Boletim Informativo

Opel Corsa-D

Travões dianteiros Chiadeira durante a travagem

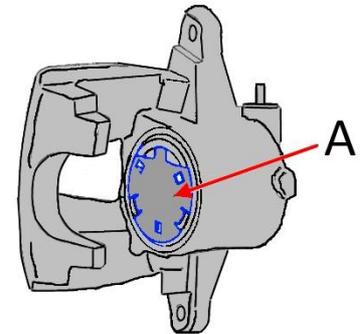
Se não tiver sido possível atribuir o sintoma supracitado a nenhum dano visível no travão da roda, uma possível causa para o ruído pode ser um desacoplamento insuficiente entre o calço do travão e a pinça do travão. Para aumentar os níveis de conforto, o fabricante automóvel instalou no êmbolo (a) da pinça do travão as chamadas "Piston Caps".

Em caso de uma reclamação deve-se proceder ao controlo das mesmas e eventualmente substituí-las. Se estas reclamações surgirem em veículos sem "Piston Caps", é possível proceder à instalação complementar das mesmas.

As "Piston Caps" (B) complementares foram incluídas na produção a partir do seguinte n.º de chassis.

Ref. da peça sobressalente "Piston Cap": Opel 93169307
